Ofício nº 065/2024-CIV/SEINFRA

Assunto: **redutor de velocidade**

ESTUDO TÉCNICO PRELIMINAR PARA IMPLANTAÇÃO DE ONDULAÇÃO TRANSVERSAL – Nº 003 / 2024

Nº solicitação: Indicação 1624/2023.

ANEXO 2: Foto

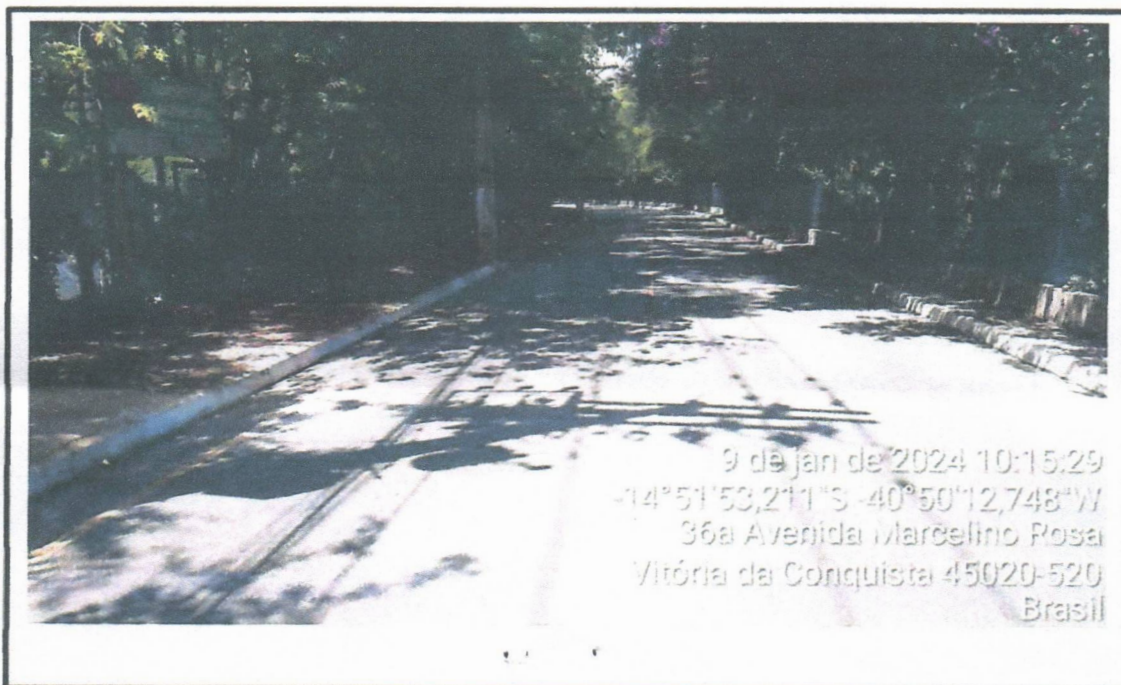
☒ Curvas ou interferência que comprometa a visibilidade do dispositivo (Anexo 2);

Sob o aspecto da infraestrutura viária – Conforme Art. 5º, Inciso II - “em via urbana e ramos de acesso de rodovias, declividade inferior a 6% ao longo do trecho” e Inciso III - “ausência de curva ou interferência que comprometa a visibilidade do dispositivo.”, CONTRAN Resolução Nº 973, de 2022, tal parecer é classificado como NÃO VIÁVEL.
